AMPARO: 1257/2023-IV

San Luis Potosí, S.L.P. a 23 de noviembre del 2023 Oficio número 401-8124-MH1020/2023 Exp. No. E-282 Asunto: Calles de San Miguelito.

Le hago llegar un cordial saludo, en seguimiento a la solicitud presentada ante este Instituto el pasado día 13 de septiembre del 2023, en relación las obras de "REHABILITACIÓN DEL PAVIMENTO EN DIFERENTES CALLES DEL BARRIO DE SAN MIGUELITO" por parte de la SECRETARÍA DE DESARROLLO URBANO VIVIENDA Y OBRAS PÚBLICAS de Gobierno del Estado de San Luis Potosí, que abarcan varias calles de la zona centro de la ciudad de San Luis Potosí, hago de su conocimiento el siguiente:

DICTÁMEN TÉCNICO:

ANEXO A

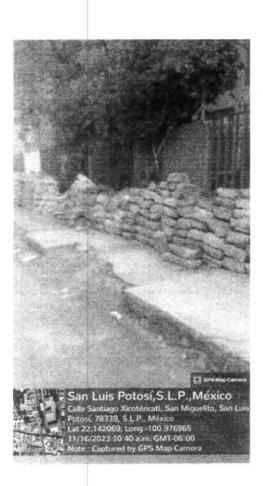
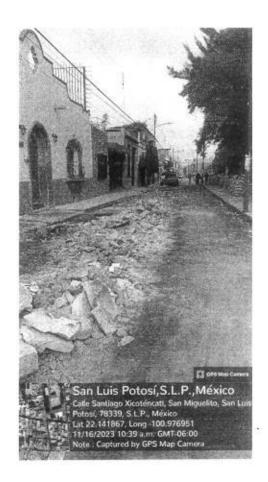
Tramo Pascual M Hernández a Miguel Barragán, Adoquín liberado. El adoquín no está en la obra.

- Tramo de Miguel Barragán a Fuero, Adoquín liberado. El adoquín no está en la obro.
- Tramo de Fuero a Gómez Farías, Adoquín liberado. El adoquín no está en la obra.
- Tramo de Gómez Farías a Fernando Rosas, adoquín liberado. El adoquín no está en la obra.

En la calle de 5 de Mayo el adoquín no está en la obra, ni es posible identificar áreas de almacenamiento o trabajo del mismo. No se está cumpliendo con lo especificado.

- Referente a los trabajos en proceso de la calle 5 de mayo, se hace de su conocimiento que se cuenta con una bodega ubicada en calle 5 de mayo # 1276, donde se han estado almacenado las piezas de adoquín retiradas para su resguardo, trabajando en la selección, liberación de adherencias y limpieza con equipo de lavado a presión de agua (anexo A).

ANEXO C

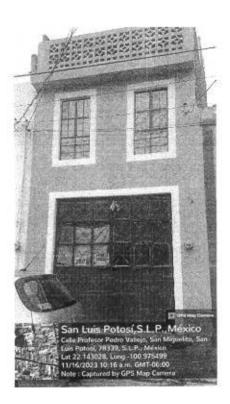
- Tramo de Fernando Rosas a Zenón Fernández, adoquín liberado. El adoquín no está en la obra.
- Tramo de Zenón Fernández a Coronel Ontañón, adoquín liberado. El adoquín no está en la obra.
- Tramo de Coronel Ontañón a Mascorro, adoquín liberado. El adoquín no está en la obra.
- Tramo de Mascorro a Carlos Diez Gutiérrez, Adoquín liberado.

- Referente a los trabajos en proceso de la calle Pedro Vallejo, hago de su conocimiento que parte de los adoquines retirados se encuentran sobre vialidad, y el resto se encuentran almacenados y/o resguardados en una bodega ubicada sobre calle Mascorro # 245-C, continuando con trabajos de limpieza con equipo de lavado a presión de agua (anexo C).

ANEXO D

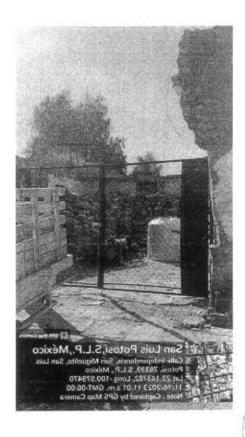
- Tramo de Fernando Rosas a Zenón Fernández, adoquín liberado.
- Tramo de Zenón Fernández a Coronel Ontañón, adoquín liberado.
- Tramo de Coronel Ontañón a Mascorro, adoquín liberado.
- Tramo de Mascorro a Carlos Diéz Gutiérrez, adoquín liberado.

- Referente a los trabajos en proceso de la calle León García, se informa los adoquines retirados se encuentran
 en sitio sobre la vialidad y que también ya cuenta con bodega de almacenamiento y/o resguardo la cual se
 encuentra ubicada sobre la calle vallejo # 780. (anexo D).

ANEXO E

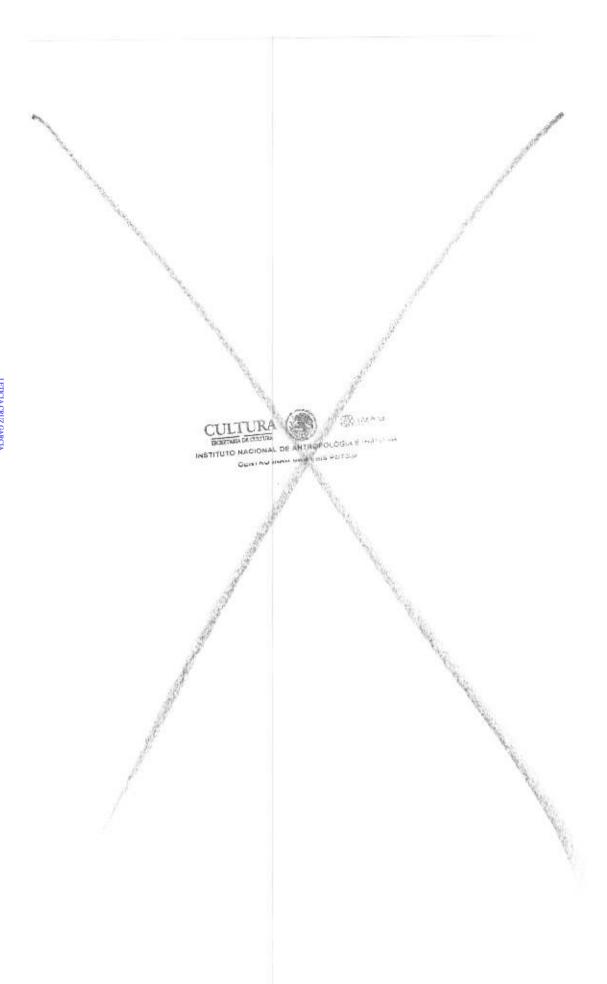
- Tramo de Miguel Barragán a Gómez Farías, Adoquín liberado
- Tramo de Gómez Farías a Fernando Rosas, Adoquín liberado.

- Tramo de Fernando Rosas a Zenón Fernández, adoquín liberado.
- Tramo de Zenón Fernández a Coronel Ontañon, adoquín liberado.

- Referente a los trabajos en proceso de la calle Independencia, se informa que el adoquín retirado se encuentra resguardado y/o almacenado en dos bodegas con las que cuenta la empresa contratista, las cuales están ubicadas en la calle coronel Ontañon s/n casi esquina con calle independencia y en otra ubicada en calle independencia s/n. (anexo E).

En lo que respecta a la observación del material lastimado, cabe hacer la aclaración que ha sido complicado llevar a cabo el retiro intacto de adoquines en casi todas las calles intervenidas, específicamente en la calle Independencia nos encontramos que los adoquines se encuentran colocados sobre una placa de concreto hidráulico de manera directa, lo que provoca una máxima adherencia entre ambos materiales, dificultando el proceso de liberación y dando muy poco margen para una recuperación intacta (anexo F). Sin embargo, apoyados con personal calificado y atendiendo las recomendaciones del Instituto, estamos haciendo todo lo que este en nuestras manos para rescatar el 100% de las piezas.
